改善箇所説明図

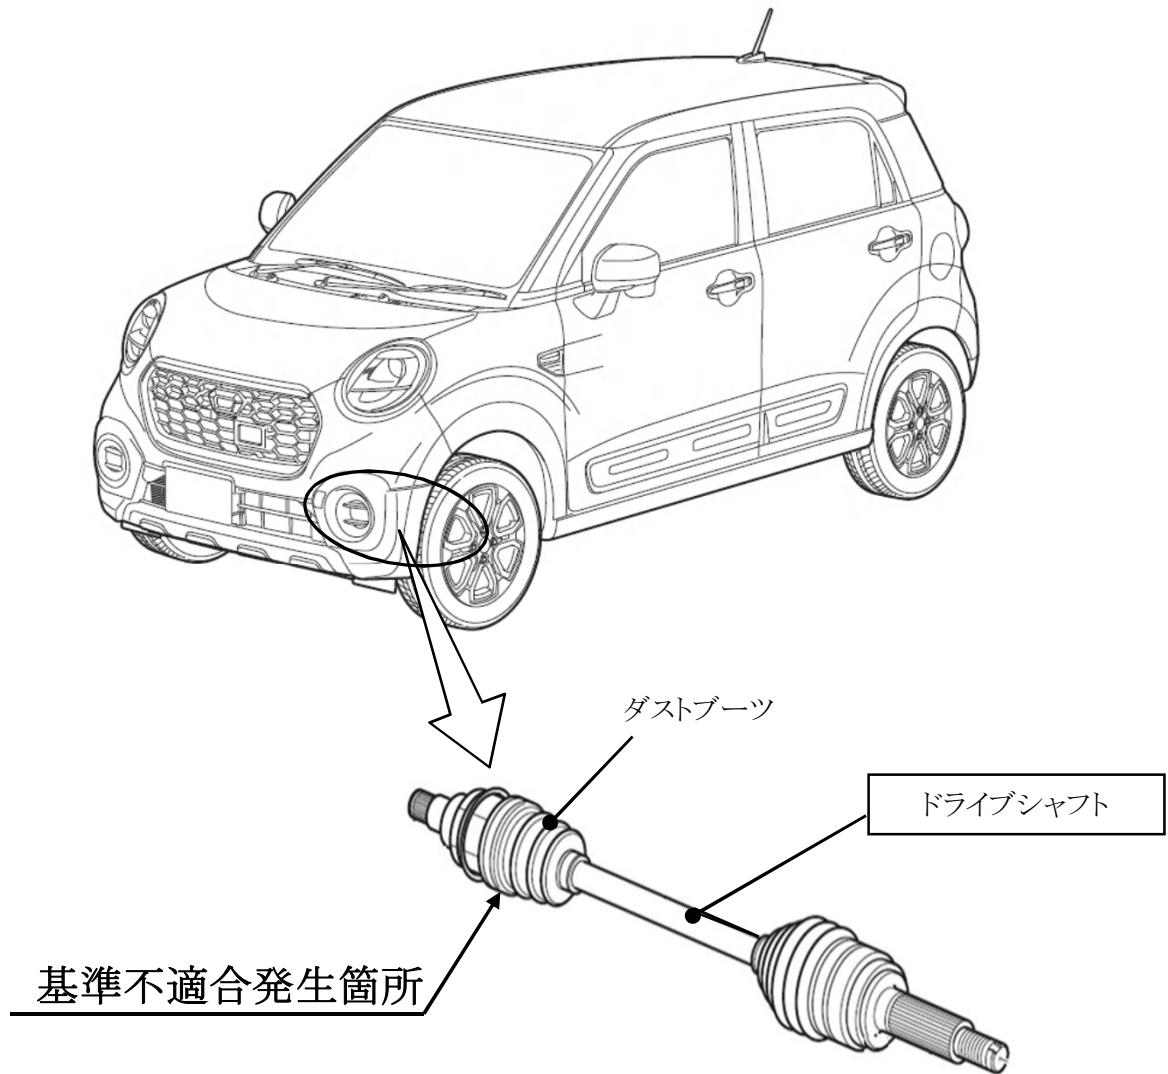
左側前輪のドライブシャフトにおいて、ダストブーツの設定が不適切なため、走行中の揺動によって蛇腹同士が擦れて、ダストブーツが早期に摩耗することがある。そのため、そのままの状態で使用を続けると、摩耗が進行しダストブーツが破損してグリスが漏れ、最悪の場合、走行できなくなるおそれがある。

全車両、左側前輪のドライブシャフトを対策品と交換する。

車室内車台番号打刻位置の車両右側に黄色ペイントを塗布する。
